Dyrektor
Sądu Rejonowego
w Białymstoku
ul. Mickiewicza 103, 15-950 Białystok
tel. 085 66 56 550

G-2321-16/15

W odpowiedzi na pismo Pana Dyrektora z dnia 20 kwietnia 2015 r. znak DA.21.6.2015, uprzejmie informuję, że Sąd Rejonowy w Białymstoku, jako właściciel kanalizacji deszczowej ⌀ 500, o której mowa w ww piśmie, wyraża zgodę na wybudowanie przyłącza przy spełnieniu niżej wymienionych warunków:

ZAŁĄCZNIK NR 1 DO PISMA G-2321-16/15

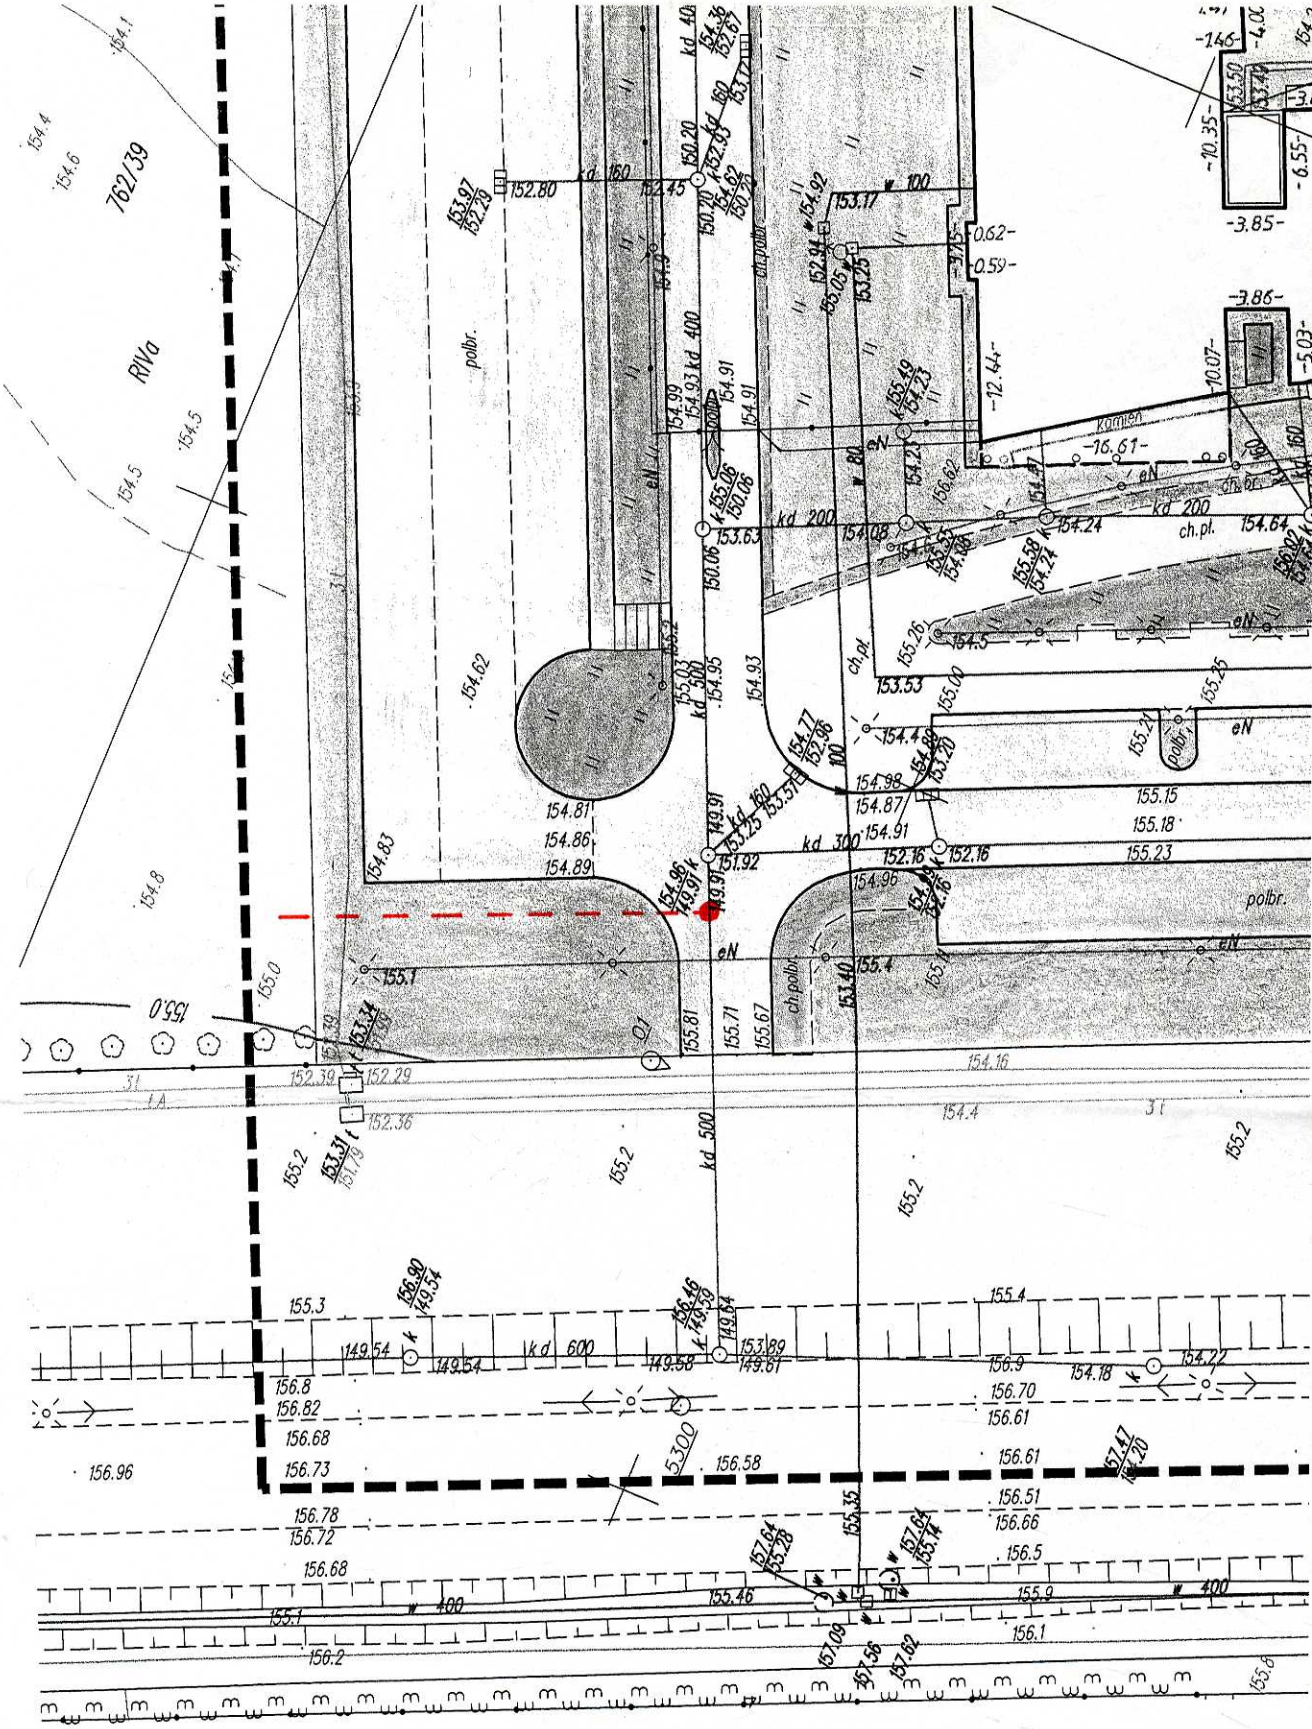
2. Włączenie przyłącza należy wykonać poprzez zbudowanie na kolektorze kd500 w miejscu zaznaczonym kolorem czerwonym na załączonym rysunku nowej studni przyłączeniowej.
